63-ISSOIRE
FRANCE
WASSMER
AVIATION
SERVICE

TYPE: SUPER IV
WA 40 & WA 40.A.
WA 40 B.

BULLETIN-SERVICE N° 18 **Révision N°**

OBJET: LEVIER de COMMANDE de L'Atterrisseur
- manuel et électrique -

DESCRIPTION: PIÈCES WA40.47.02-M-S2- (manuel)
WA40.47.02-S2- (électrique)

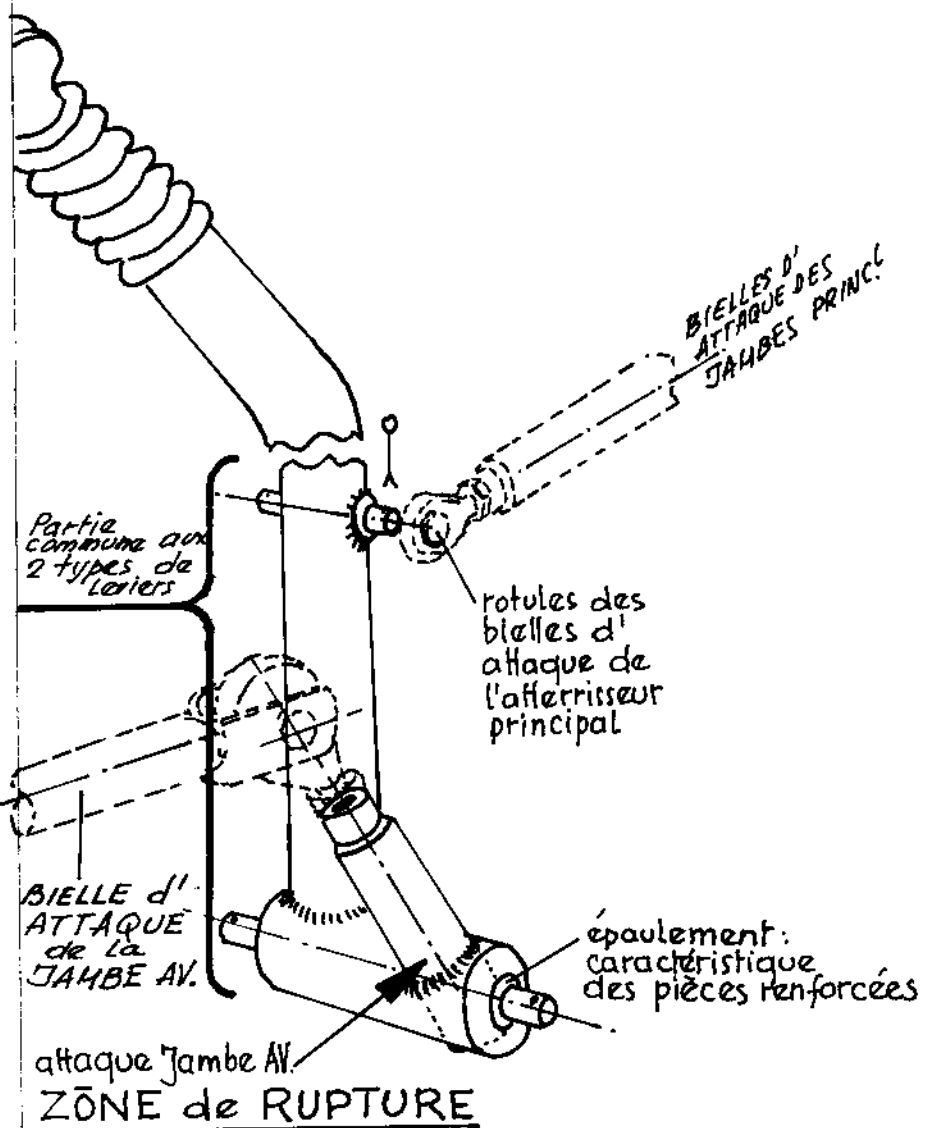
A la réception de ce B.S., contrôler l'absence de criques sur le levier (dessin ci-joint) et contrôler le réglage du train conformément aux instructions de WASSMER. Lors de chaque visite de l'avion, se conformer scrupuleusement aux prescriptions incluses dans le programme de 50 H. et V.P.E.
